**Всемирный форум для согласования правил
в области транспортных средств**Рабочая группа по вопросам освещения
и световой сигнализации

Семьдесят восьмая сессия

**Правила № 37 (лампы накаливания),
99 (газоразрядные источники света),
128 (источники света на светоизлучающих диодах)
и Сводная резолюция по общей спецификации
для категорий источников света****Предложение по поправке 1 к первоначальному
варианту Сводной резолюции по общей
спецификации для категорий источников света****Представлено экспертом от Международной группы экспертов
по вопросам автомобильного освещения и световой
сигнализации (БРГ)***

Рис. 1. Основные чертежи

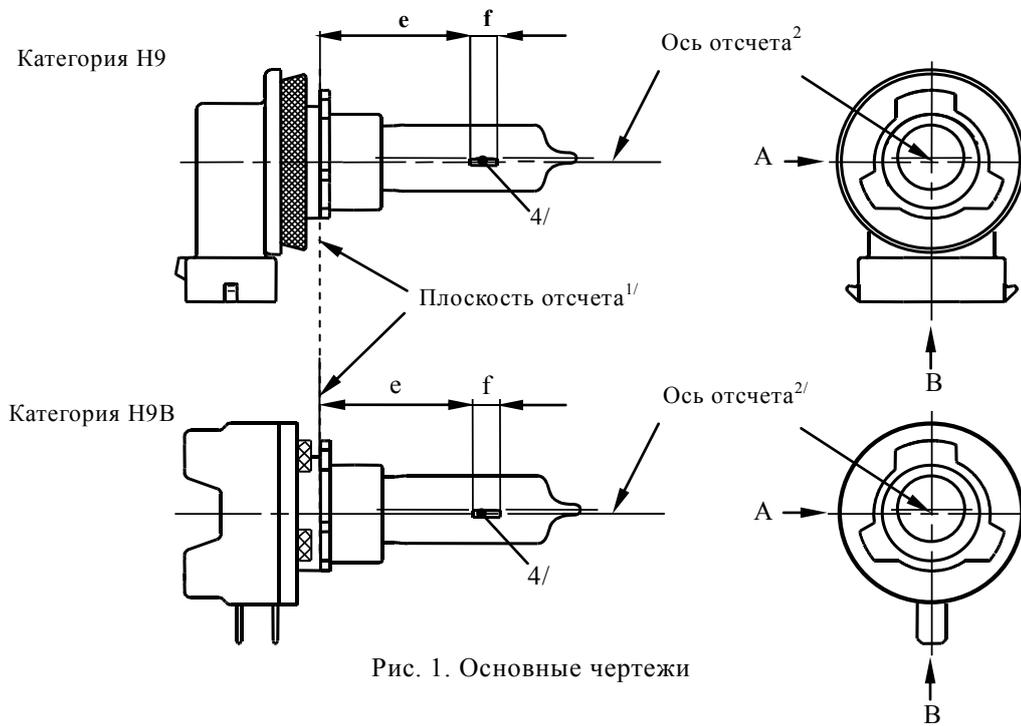
Спецификация H9/1, рис. 1, изменить следующим образом:

Заменить следующим правильным рис.:

Рис. 1
Основной чертеж

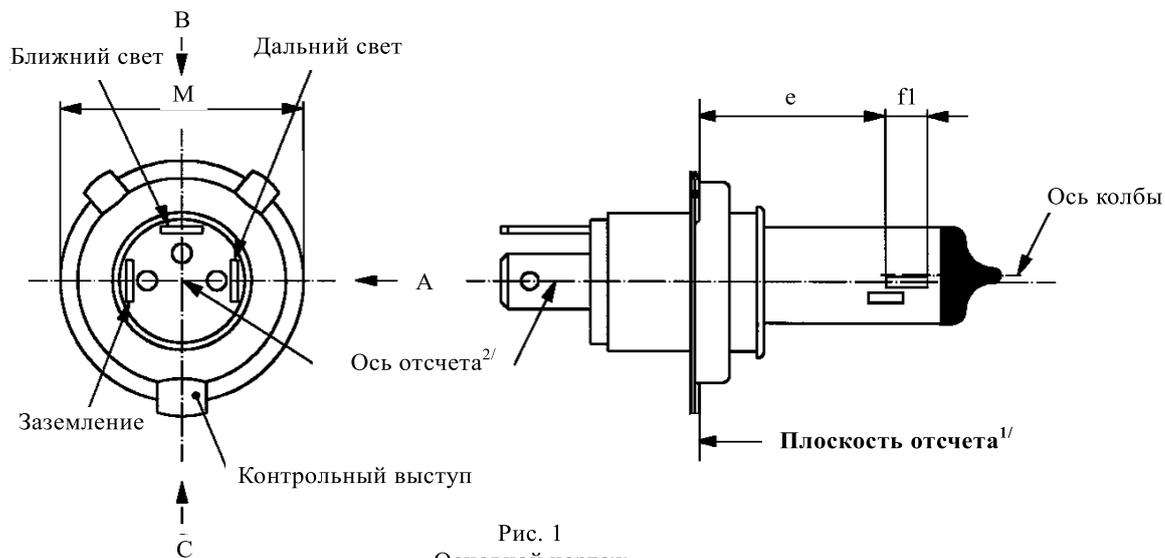
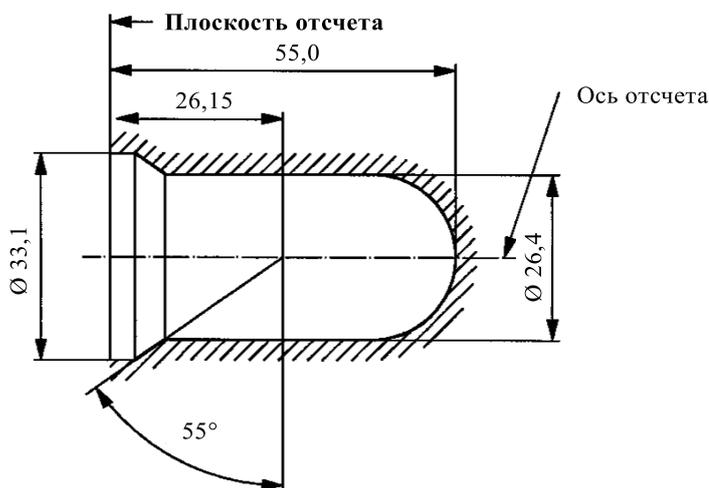
Спецификацию H14/1, рис. 1, изменить следующим образом (исправить положение плоскости отсчета):
